**Fractie:** Dorpslijst Puiflijk/Druten-Zuid  
**CC:** raad

**Datum:** 08-04-2019  
**Datum vragen ingekomen:** Datum\_vragen

**Onderwerp:** Onveilige verkeerssituatie Nijenkamp Druten  
Onderwerp

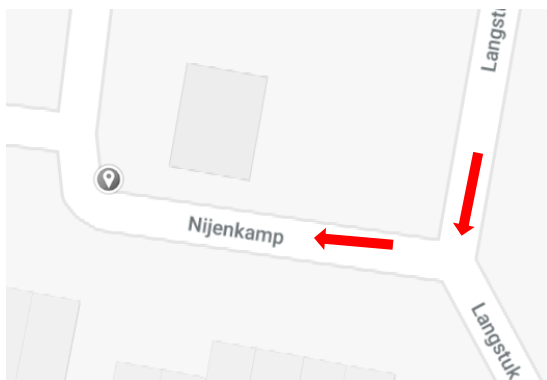
Vanuit de bewoners van de Nijenkamp in Druten-Zuid hebben we als fractie het signaal gekregen dat er sprake is van een onveilige verkeerssituatie. Automobilisten en fietsers die vanuit de Langstuk de Nijenkamp inrijden worden verrast door tegemoetkomend verkeer van rechts (ter hoogte van Nijenkamp 2).

Aangezien in het verleden op deze plaats kop/kop botsingen, kop/staart botsingen en fietsers aangereden zijn door automobilisten willen wij u vragen om deze onveilige situatie zo snel mogelijk aan te pakken door de verkeerssituatie verkeersveilig te maken.

1. Bent u bekend met deze onveilige verkeerssituatie op de Nijenkamp in Druten-Zuid?
2. Bent u bereid om de boom en boombak te verwijderen zodat automobilisten en fietsers die vanuit de Langstuk de Nijenkamp inrijden niet meer verrast worden door rechts komend verkeer?
3. Heeft u de eigenaar van de woning (Nijenkamp 2) gevraagd om zijn hoge heg zodanig te snoeien dat verkeer komende vanuit de Langstuk, het verkeer komend vanuit rechts in een eerder stadium kan zien?
4. Welke mogelijkheden heeft u om de eigenaar van de woning aan de Nijenkamp nummer 2 te verplichten passende maatregelen te treffen of medewerking te verlenen om de onveilige situatie te verkleinen door de heg in zijn tuin permanent te verwijderen of structureel te snoeien zodat rechtskomend verkeer op de openbare weg eerder gesignaleerd kan worden?

1. Voor binnenkomst van deze schriftelijke vragen waren wij niet op de hoogte van een verkeersveiligheidsprobleem op deze locatie;
2. De boombak met boom is tijdens het recente onderhoud van de wijk verwijderd;

3. Uit een schouw van de situatie is geen situatie aangetroffen waarvoor de perceeleigenaar aangesproken hoeft te worden. Het betreft een woonerf waarbij alleen stapvoets met maximum snelheid van 15km/per uur gereden mag worden. Naar onze mening is voor de toegestane snelheid de overzichtelijkheid voldoende. Bij hogere snelheden dan toegestaan kan de overzichtelijkheid van de situatie onvoldoende zijn. Spreekt voor zich dat hogere snelheden niet gefaciliteerd gaan worden door de overzichtelijkheid verder te vergroten;

4. Het APV Druten biedt mogelijkheden om te handhaven bij een situatie die hinder of gevaar oplevert. Zie onderstaand het APV artikel.  
**Artikel 2.1.6.3 Hinderlijke beplanting of gevaarlijk voorwerp**  
*Het is verboden beplanting of een voorwerp aan te brengen of te hebben op zodanige wijze dat aan het wegverkeer het vrije uitzicht wordt belemmerd of daaraan op andere wijze hinder of gevaar oplevert.*
